# Shearwater Petrel 1 & 2/Perdix/Perdix AI/NERD 2

## Notas de liberação do firmware v59

### VERSÃO 59 06/07/2018

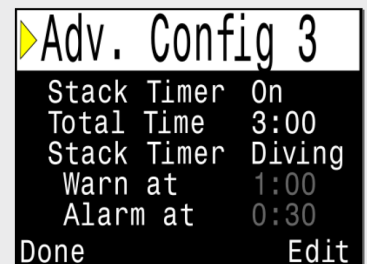
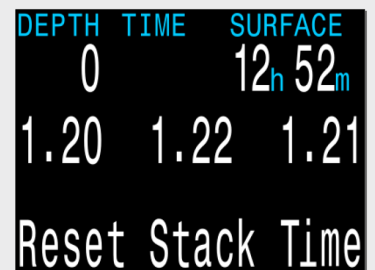
Incorpora recursos liberados na versão v46 do NERD 2 a todos os modelos.

Isso inclui “Cronômetro Filtro” (cronômetro de duração do depurador de CO2). O “Cronômetro Filtro” só está disponível nos modos de circuito fechado (CF). Durante o mergulho, o Cronômetro Filtro funciona em contagem regressiva. O cronômetro é reinicializado manualmente pelo usuário quando o depurador de acúmulo é substituído. O tempo total pode ser alterado pelo usuário. O aviso de 1h00 e o alerta de 30 minutos são fixos.

O gráfico de barras de tecidos agora é mostrado na tela Tissues Restored (Tecidos restaurados)

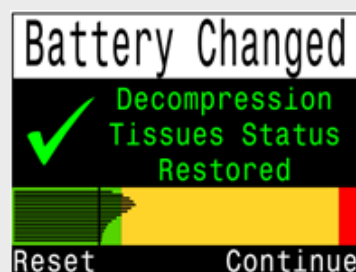
Após trocar a bateria, a carga atual dos tecidos de descompressão é mostrada na tela Tissues Restored (Tecidos restaurados).

Na tela Tissues Restored (Tecidos restaurados), há um atalho para reinicializar os tecidos. Se a opção Reset (Redefinir) for selecionada, uma confirmação será solicitada. **NÃO reinicialize tecidos entre mergulhos consecutivos, pois a carga de gás inerte será perdida.**

Agora, é possível pressionar menos botões para marcar direção

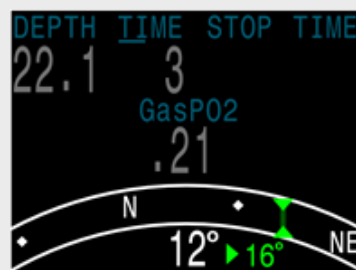
A localização do menu de marca da direção da bússola foi alterada para reduzir a quantidade de botões a pressionar. Além disso, a bússola agora pode ser visualizada durante a marcação. Operação: na visualização da bússola, pressionar o botão esquerdo aciona o menu "Exit/Mark" (Sair/Marcar). Pressionar o botão direito marca a bússola, pressionar o botão esquerdo volta à tela principal. Anteriormente, era preciso navegar normalmente pelos menus para marcar a bússola.

Agora, quando uma direção é marcada, a tela mostra o ângulo de compensação entre a direção atual e a direção marcada. Isso é útil para padrões de navegação. Por exemplo, um padrão de quadrado requer curvas de 90°, enquanto um padrão de triângulo requer curvas de 120°.

Na página “Bus Devices” (Dispositivos de bus), selecione “View” (Visualizar) para ver mais informações e configurações

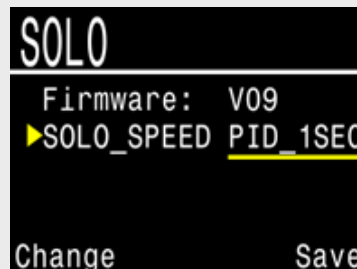
**NOVO** Suporte adicionado para alteração de configurações em placas periféricas.

Por exemplo, na placa SOLO (*solenoid and oxygen controller*, controlador de oxigênio e solenóide), a configuração Solenoid Speed (Velocidade do solenóide) pode ser ajustada. Navegue até a página “Bus Devices” (Dispositivos de bus) no Petrel para acessar placas periféricas. As configurações vistas aqui são armazenadas no dispositivo periférico.

Se houver configurações disponíveis, elas poderão ser alteradas aqui. Essas configurações são armazenadas no dispositivo periférico

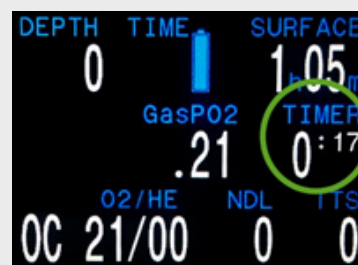
O valor numérico atual da bússola (azimute) é mostrado no menu "Mark Heading" (Marcar direção).
